切換スイッチ付メータ ツマミ変更のお知らせ

切換スイッチ付メータ ツマミ形状 新旧比較表

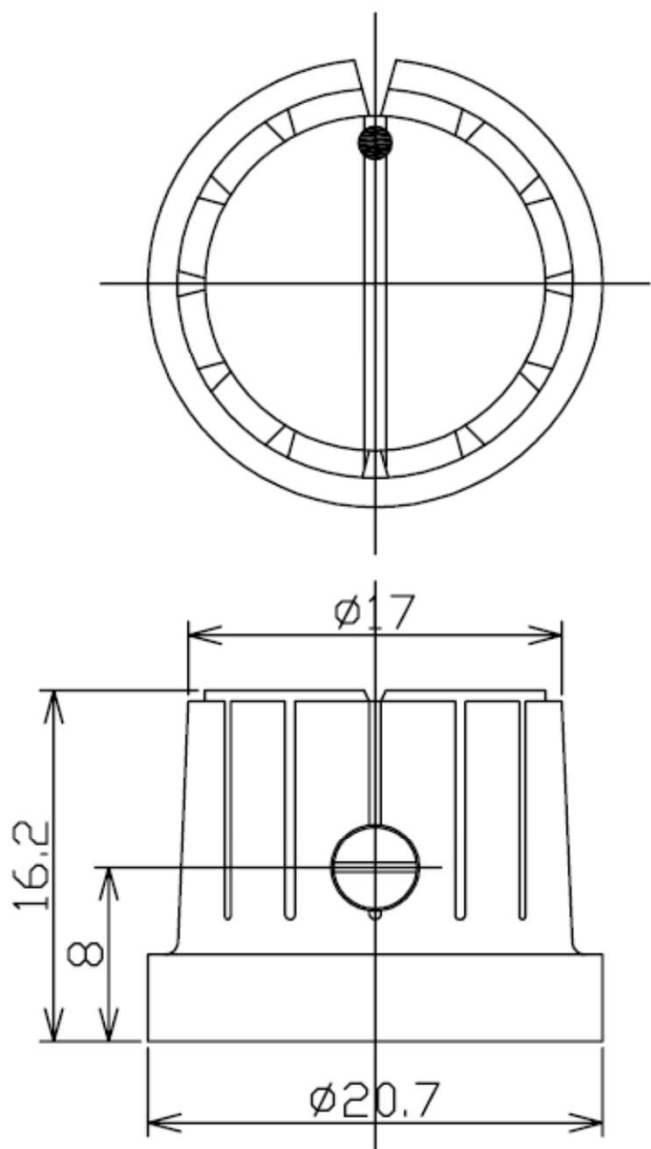
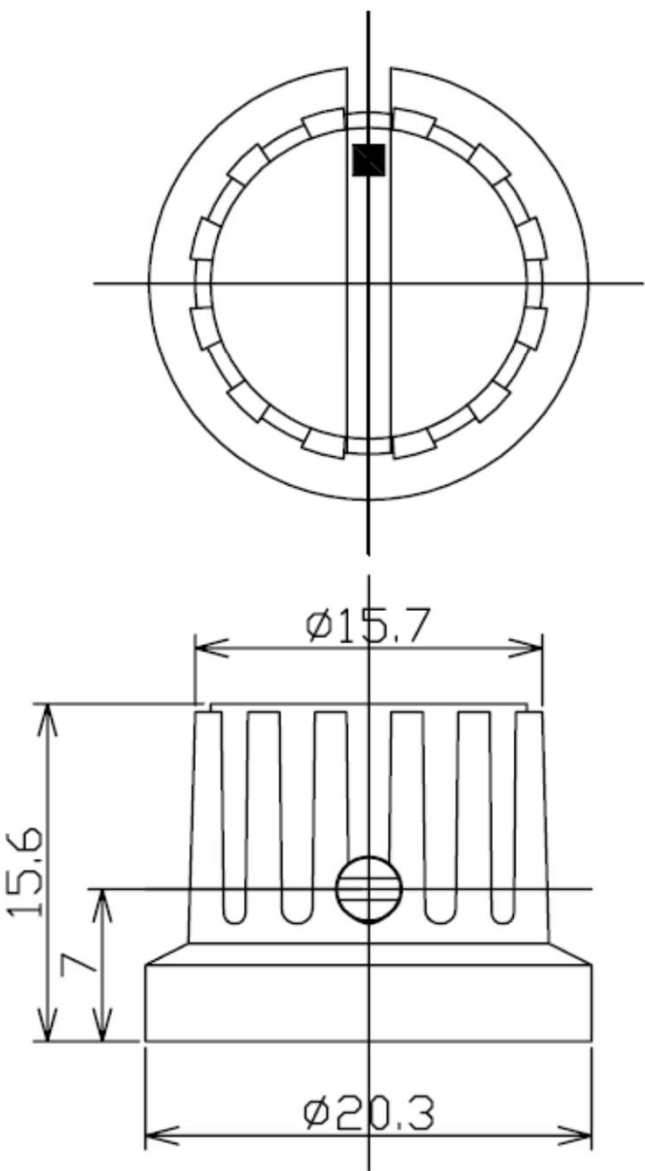
製品名	パネルメータ
対象シリーズ	FS-80□S FR-80AS
対象形式	可動鉄片形電流計:FS-80AS □Aなど 可動鉄片形電圧計:FS-80VS □Vなど 整流形電流計:FR-80AS □Aなど
変更内容	切換スイッチのつまみ部の形状を変更します。 詳細は添付「新旧比較表」をご参照ください。 同一製番内で混在はしませんが、向け先が同一でも製番が異なる場合は 新旧混在の可能性があります。
変更時期	2025年3月より自然切替 (在庫の状況により多少前後いたします)
変更理由	金型老朽化による、切替のため
添付資料	新旧比較表

固定ねじ
M4 すりわり付きねじ

固定ねじ
M3 すりわり付きねじ
